2023再計発第87号

再処理事業所再処理事業変更許可申請書

本文及び添付書類の一部補正について

令和4年1月12日付け2021再計発第286号により申請しました当社再処理事業所再処理事業変更許可申請書の本文及び添付書類を別添1及び別添2のとおり一部補正いたします。

第5図(1) 基準地震動の応答スペクトル (水平方向)

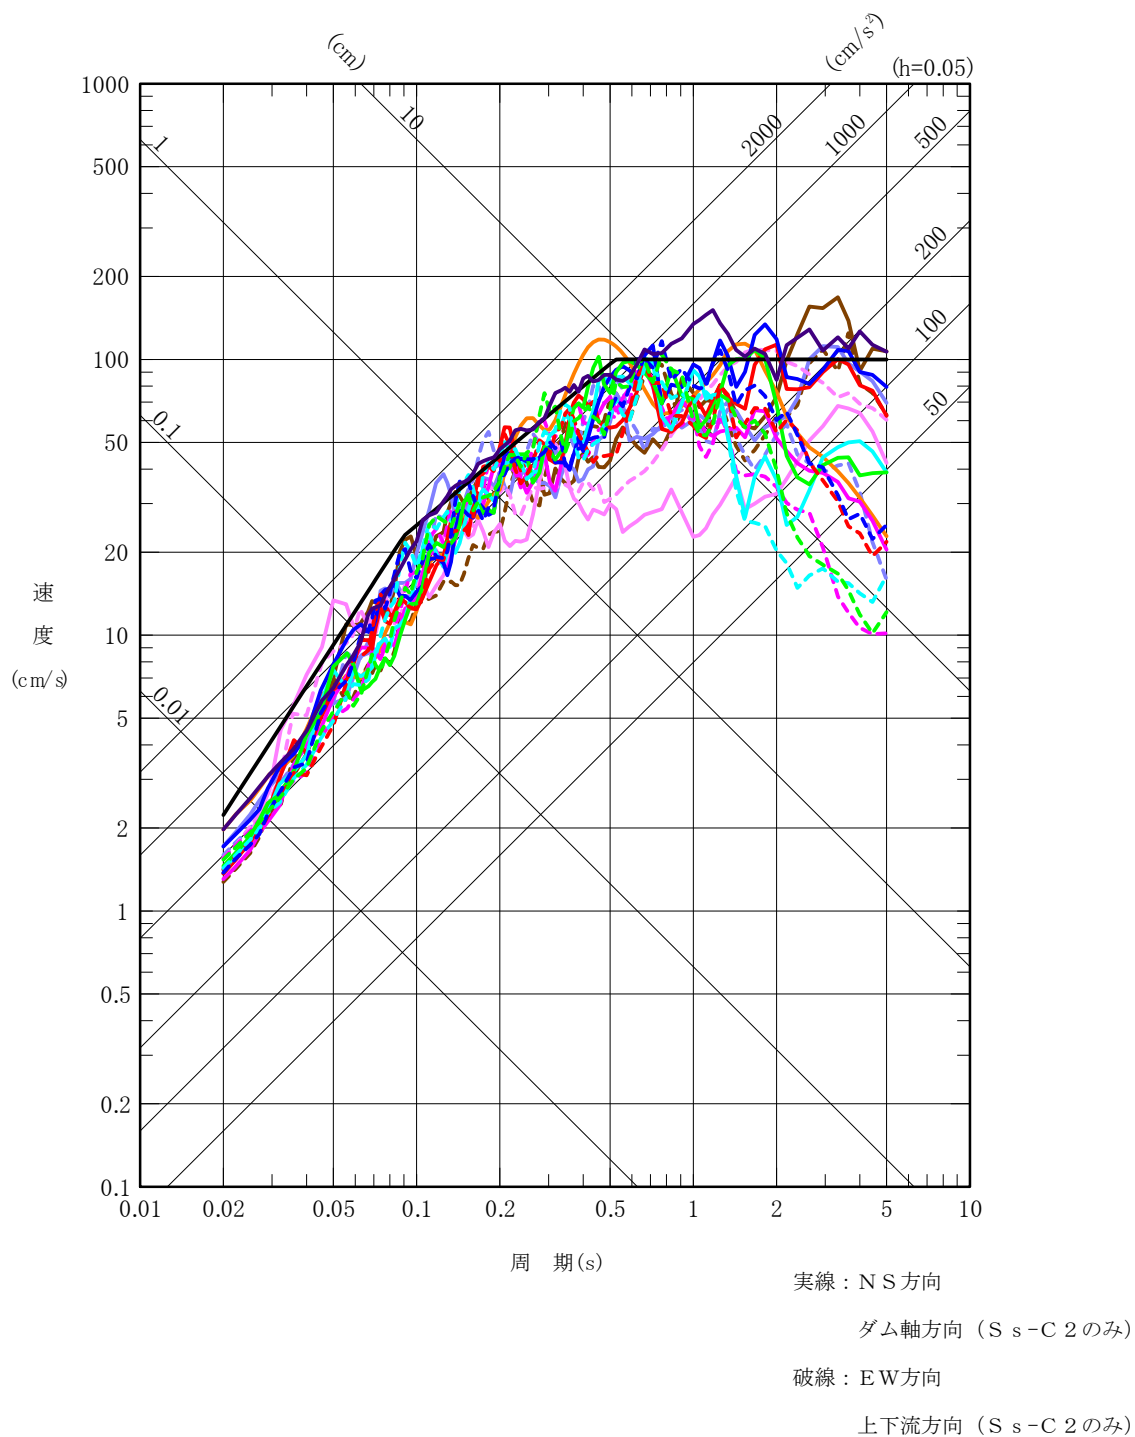
ページ	行	補正前	補正後
1	下から6行 から 下から3行	四、変更の理由 再処理施設の位置、構造及び設備の基準に関する規則の解釈等の改正に伴い、震源を特定せず策定する地震動として標準応答スペクトルを考慮した地震動を追加する。	四、変更の理由 再処理施設の位置、構造及び設備の基準に関する規則の解釈等の改正に伴い、再処理施設における震源を特定せず策定する地震動のうち「全国共通に考慮すべき地震動」について、震源近傍の多数の地震動記録に基づいて策定した地震基盤相当面における標準的な応答スペクトルを考慮した基準地震動を追加する。
2	—	別紙1	別紙－1の記述に変更する。
5 から 7	—	下記の図。  第5図(1) 基準地震動の応答スペクトル（水平方向）  第5図(2) 基準地震動の応答スペクトル（鉛直方向）  第6図(11) 基準地震動 $S_s$ －C5の加速度時刻歴波形	別紙－2の図に変更する。

第 4.6-5 図 各断面における入力地震動毎のすべり安全率の比較

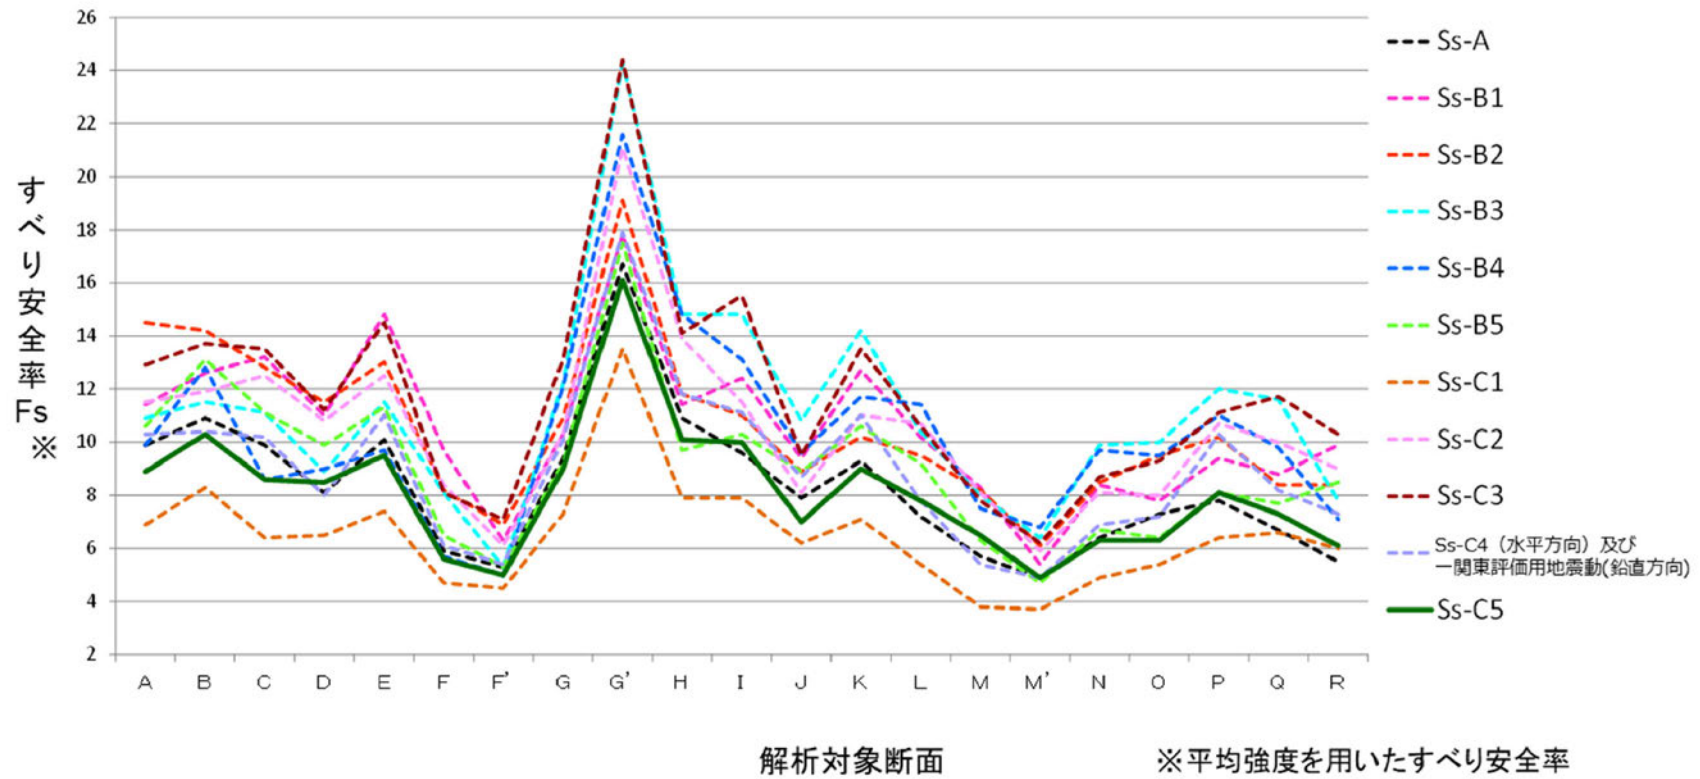
ページ	行	補正前	補正後
4-4-151		下記の表。 第4.6-5表(11) すべり安全率一覧表 (I-I)	別紙-15の表に変更する。
4-4-151 の次		(追加)	別紙-16の表を追加する。
4-4-152 と 4-4-153		下記の表。 第4.6-7表 基礎底面の支持力に対する解析結果 (基準地震動) 第4.6-9表 基礎底面の相対変位と傾斜に対する解析結果 (基準地震動)	別紙-17の表に変更する。
4-4-153 の次		(追加)	別紙-18の表を追加する。
4-4-158	—	下記の図。 第4.6-5図 各断面における入力地震動毎のすべり安全率の比較	別紙-19の図に変更する。

S<sub>s</sub>-C4については，解析対象施設の基礎地盤のすべり安全率に影響を与える0.3秒～0.5秒の周期帯において，S<sub>s</sub>-C1に包絡されていることから，S<sub>s</sub>-C1の評価をもって十分なすべり安全裕度を確保していると工学的に判断した。さらに，S<sub>s</sub>-C4（水平）と一関東評価用地震動（鉛直）を同時入力した解析の結果，第4.6-5図に示すとおり，S<sub>s</sub>-C1が支配的な地震動であり，第4.6-12表に示すとおり，耐震重要施設等（常設重大事故等対処施設を兼ねる施設を含む）の最小すべり安全率はM-M断面で5.4（「精製建屋」の底面を通るすべり）であり，また，常設重大事故等対処施設の最小すべり安全率はM'-M'断面で4.9（「緊急時対策建屋」の底面を通るすべり）

第 6.6-31 図(1) 震源を特定せず策定する地震動の応答スペクトル (水平方向)

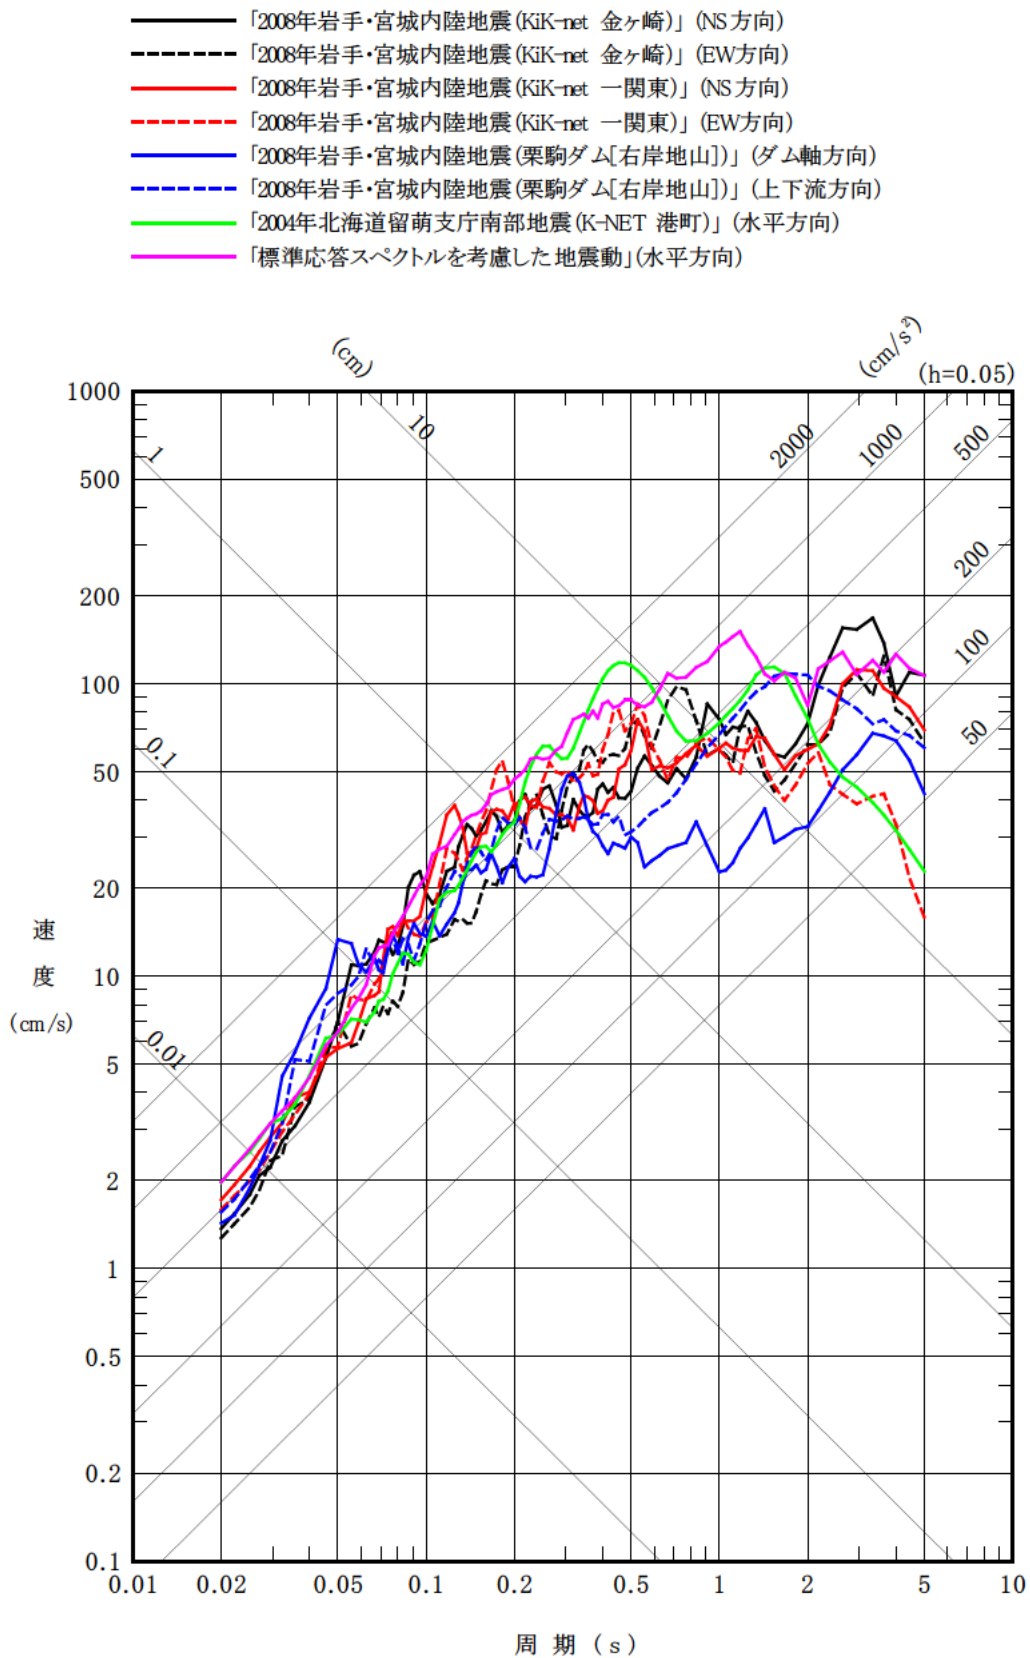
| ページ                    | 行 | 補正前  | 補正後           |
|------------------------|---|--|---------------|
| 4-6-43<br>から<br>4-6-52 | — | 下記の図。<br>第6.6-31図(1) 震源を特定せず策定する地震動の応答スペクトル (水平方向)<br>第6.6-31図(2) 震源を特定せず策定する地震動の応答スペクトル (鉛直方向)<br>第6.6-38図(1) 基準地震動 $S_s - C (C1 \sim C5)$ の応答スペクトル (水平方向)<br>第6.6-38図(2) 基準地震動 $S_s - C (C1 \sim C3, C5)$ の応答スペクトル (鉛直方向)<br>第6.6-39図(5) 基準地震動 $S$ | 別紙-6の図に変更する。  |

第 6.6-46 図 継続時間及び振幅包絡線の経時的变化

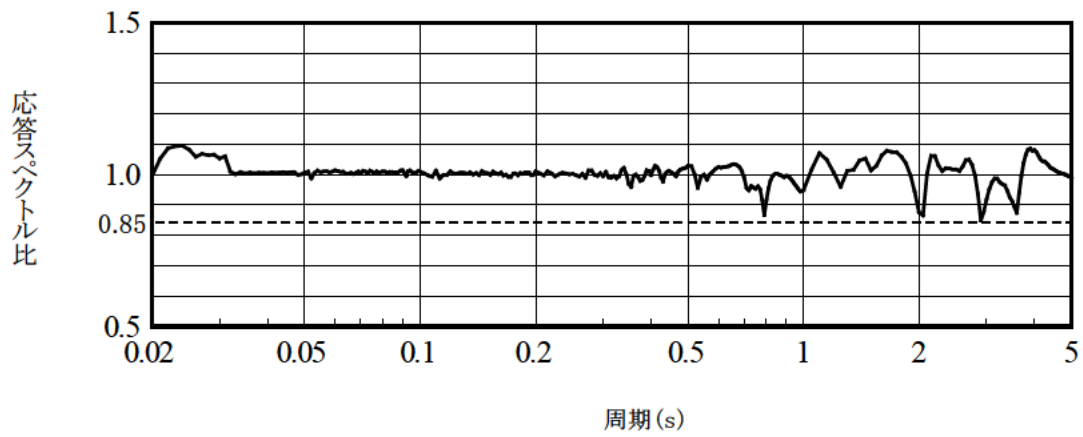
第6.6-26表	標準応答スペクトルに基づく地震基盤面における模擬地震波の作成結果 〔内容変更及び名称を標準応答スペクトルに基づく地震基盤相当面における模擬地震波の作成結果に変更〕
	図
第6.6-31図(1)	震源を特定せず策定する地震動の応答スペクトル（水平方向）
第6.6-31図(2)	震源を特定せず策定する地震動の応答スペクトル（鉛直方向）
第6.6-38図(1)	基準地震動 $S_s - C$ ( $C_1 \sim C_5$ ) の応答スペクトル（水平方向）
第6.6-38図(2)	基準地震動 $S_s - C$ ( $C_1 \sim C_3, C_5$ ) の応答スペクトル（鉛直方向）
第6.6-39図(5)	基準地震動 $S_s - C_5$ の加速度時刻歴波形
第6.6-42図(1)	基準地震動 $S_s - C$ ( $C_1 \sim C_5$ ) と一様ハザードスペクトル（領域震源（内陸地殻内地震））の比較（水平方向）
第6.6-42図(2)	基準地震動 $S_s - C$ ( $C_1 \sim C_3, C_5$ ) と一様ハザードスペクトル（領域震源（内陸地殻内地震））の比較（鉛直方向）
第6.6-43図(31)	建屋底面位置における地震動（ $S_s - C_5$ , 第1ガラス固化体貯蔵建屋：西側地盤）
第6.6-43図(32)	建屋底面位置における地震動（ $S_s - C_5$ , 前処理建屋：中央地盤）
第6.6-43図(33)	建屋底面位置における地震動（ $S_s - C_5$ , ウラン・プルトニウム混合酸化物貯蔵建屋：東側地盤）
第6.6-44図	標準応答スペクトル
第6.6-45図	3次元地下構造モデルの速度構造断面図（代表地盤観測点を通る東西断面） 〔追加〕
第6.6-45図	継続時間及び振幅包絡線の経時的変化 〔内容変更及び番号を第6.6-46図に変更〕

| ページ                    | 行 | 補正前   | 補正後          |
|------------------------|---|---|--------------|
| 4-6-54<br>から<br>4-6-56 | — | <p>下記の図。</p> <p>第6.6-45図 継続時間及び振幅包絡線の経時的变化</p> <p>第6.6-46図 標準応答スペクトルに基づく地震基盤面における模擬地震波の応答スペクトル比</p> <p>第6.6-47図 標準応答スペクトルに基づく地震基盤面における模擬地震波の時刻歴波形</p>   | 別紙-8の図に変更する。 |

第 1.6-1 図(4) 弾性設計用地震動の応答スペクトル (水平方向)

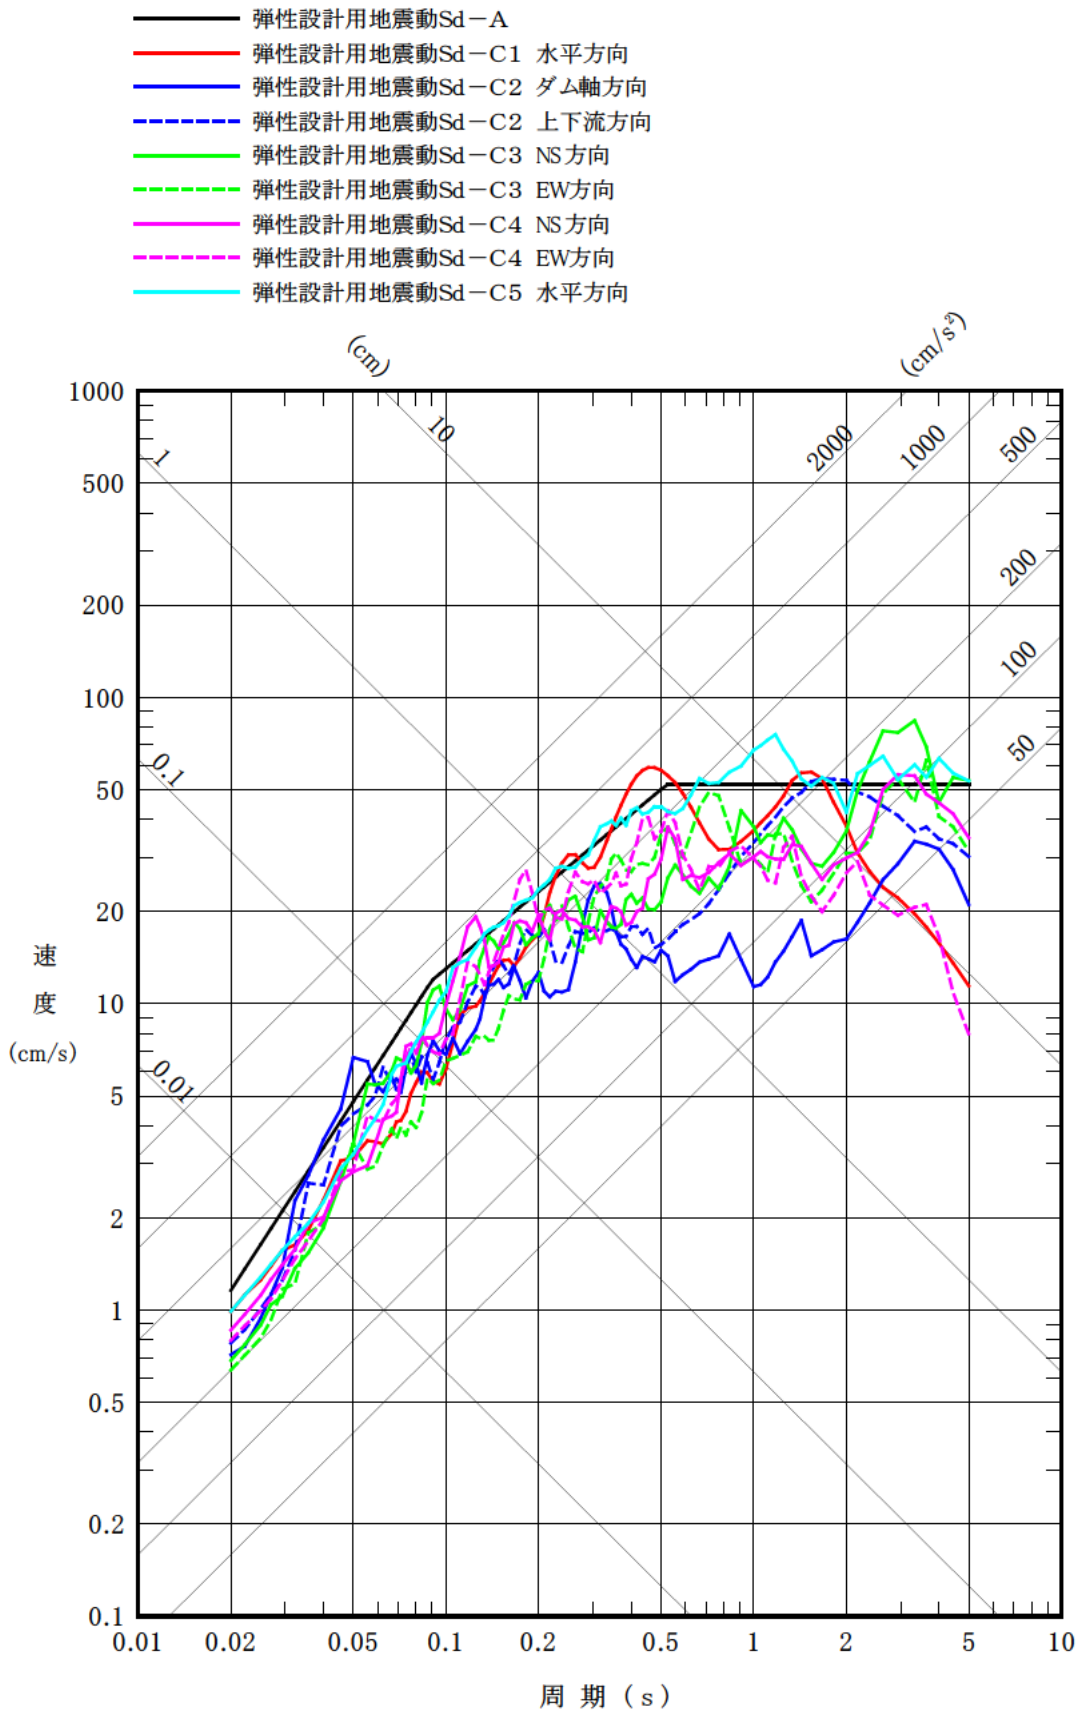
| ページ                   | 行     | 補正前  | 補正後                          |
|-----------------------|-------|--|------------------------------|
| 6-1-6<br>から<br>6-1-10 | —     | 下記の図。<br>第1.6-1図(4) 弾性設計用<br>地震動の応答スペクトル(水<br>平方向)<br>第1.6-1図(5) 弾性設計用<br>地震動の応答スペクトル(鉛<br>直方向)<br>第1.6-2図(11) 弾性設計用<br>地震動S <sub>d</sub> -C <sub>5</sub> の加速度時<br>刻歴波形<br>第1.6-4図(3) 弾性設計用<br>地震動S <sub>d</sub> -C(C <sub>1</sub> ~C<br>5)と一様ハザードスペク<br>トルの比較(水平方向)<br>第1.6-4図(4) 弾性設計用<br>地震動S <sub>d</sub> -C(C <sub>1</sub> ~C<br>3, C <sub>5</sub> )と一様ハザードス<br>ペクトルの比較(鉛直方向) | 別紙-2の図に変更する。                 |
